RENESAS TECHNICAL UPDATE

製品分類	MPU&MCU	発行番号	TN-SH7-A575A/J	Rev.	第1版
題名	SH-Ether EtherC/E-DMAC ステータスレジスタ(EESR)に関する 使用上の注意について		情報分類	技術情報	
適用 製品	下記参照	対象ロット等	関連資料	下記参照	
		全ロット

図 1. E-DMAC EESR 割り込み要因セット不具合タイミング

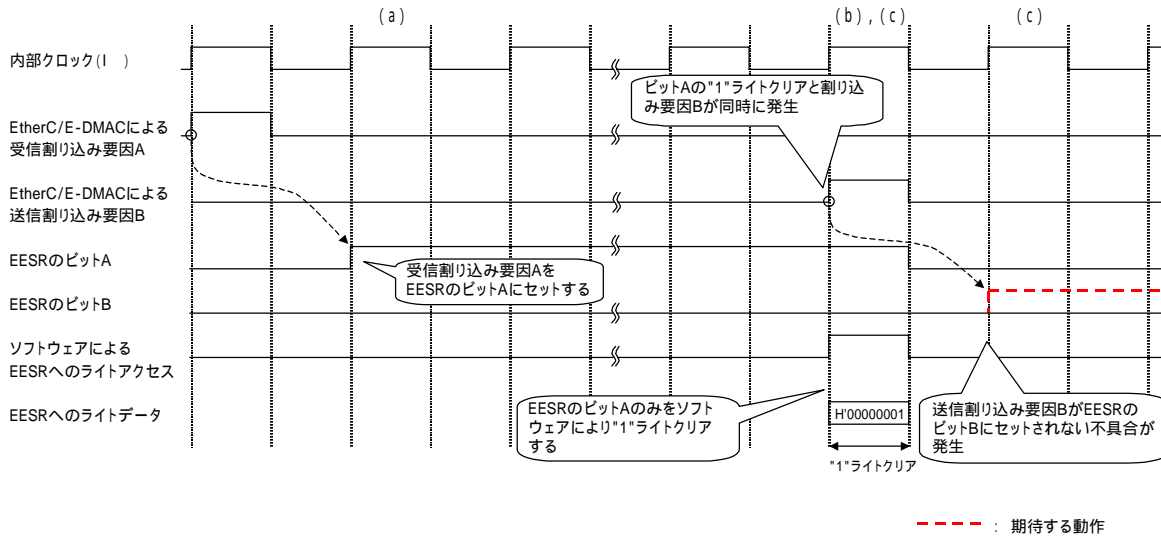
SH-Ether 内蔵 E-DMAC の EESR にセットされるステータスを割り込み要因として使用した場合に、割り込み要因が EESR にセットされない場合があります。図 1. に EESR 割り込み要因セット不具合タイミングを示します。

- (a) EESR の受信割り込み要因と送信割り込み要因を同時に使用した場合、EtherC、または、E-DMAC からの受信割り込み要因 A が EESR のビット A にセットされ、割り込みが発生します。
- (b) 割り込み処理ルーチンで、ソフトウェアにより EESR のビット A を“1”ライトクリアします。
- (c) ビット A を“1”ライトクリアするタイミングと、EtherC、または、E-DMAC からの送信割り込み要因 B が同時に発生した場合に、ビット A はクリアされるが、送信割り込み要因 B が EESR の該当ビットにセットされない場合があります。

(1) EESR 不具合該当ビットに対する対応方法を以下に示します。

- ・ bit30 TWB: ライトバック完了割り込み要因が EESR にセットされない場合があります。

該当する送信ディスクリプタの TACT ビットを確認し、TACT ビットが"0"の場合はライトバックが完了したことを認識して下さい。

- ・ bit26 TABT: 送信アボート検出、または、送信中断検出割り込み要因が EESR にセットされない場合があります。但し、割り込み要因は該当ディスクリプタにライトバックされますので、送信ディスクリプタ(TD0)でエラーステータスを確認して下さい。

- ・ bit21 TC: フレーム送信完了割り込み要因が EESR にセットされない場合があります。

従って、送信系処理の場合は、以下の(a)、(b)のいずれかを採用して下さい。

(a) フレーム送信完了割り込みによるハンドリングを使用せずに送信処理を行う方法

- 1) 複数フレームを送信出来るように送信ディスクリプタを複数準備する。
- 2) 送信ディスクリプタ設定後、E-DMAC 送信要求レジスタ(EDTRR) bit0(TR)をセットし、送信を開始する。
- 3) 次の送信フレームをディスクリプタに設定する際は(送信する task が発生した際)、該当する送信ディスクリプタ(TD0)の TACT ビットをチェックする。
- 4) TACT ビットが"0"の場合は、送信フレームを該当する送信ディスクリプタに設定して、EDTRR の TR ビットをセットし、送信を開始する。TACT ビットが"1"の場合は、次のタイミングまで送信ディスクリプタ設定を待つ。

(b) フレーム送信完了をその都度認識して処理を行うことが必要なシステムの場合(送信フレーム設定 送信起動 フレーム送信完了 次の送信フレーム設定 …)

- 1) 送信フレームの最後のディスクリプタの TACT ビットを確認し、TACT ビットが"0"の場合に送信完了を認識して下さい。
